**Avviso di chiarimenti**

**Quesiti nn. 24, 25, 26, 27, 29, 30, 31, 34, 35, 36, 37, 39, 40, 41, 42 e 43**

**Gara 1/L/2016 FRULL – Appalto integrato per la progettazione definitiva, esecutiva, coordinatore per la sicurezza in fase di progettazione per lavori di restauro e risanamento conservativo delle parti dell'Edificio Principale sito nel Complesso del Frullone necessari per la realizzazione del Polo Integrato per la didattica, la ricerca finalizzata e per le prestazioni di elevata complessità in materia di sicurezza alimentare e sanità pubblica veterinaria. CIG. 6658697298**

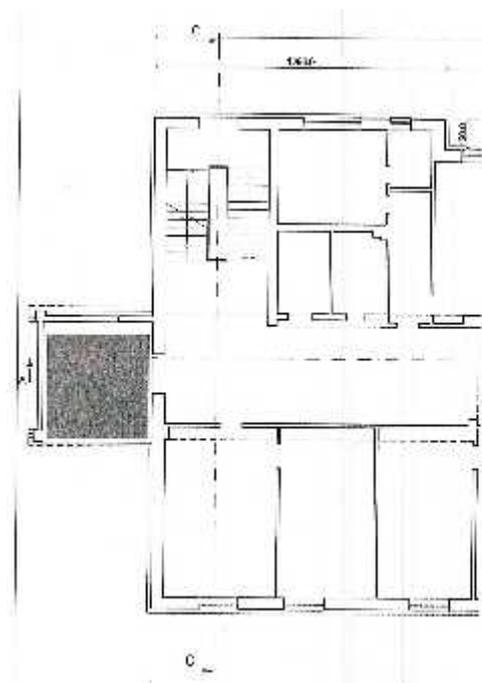
- 1. si ritiene necessario specificare se lo stabulario, presente negli elaborati progettuali di gara, sia o no compreso nell'oggetto dell'appalto;*
- 2. tra gli elaborati progettuali sono presenti due tavole con lo stesso codice che rappresentano due soluzioni tra loro difformi per l'area di parcheggio.*

1. Lo stabulario non è compreso nell'oggetto dell'appalto. E' possibile inserirlo quale offerta migliorativa a scelta del concorrente se ritenuto necessario. L'inserimento dello stabulario non costituisce variante nella redazione del progetto definitivo, atteso che a base di gara è stato posto il progetto preliminare.
  2. Il progettista nella redazione del progetto definitivo potrà proporre la soluzione che ritiene più congrua e funzionale a partire dal progetto preliminare ove sono indicati gli schemi funzionali.
-
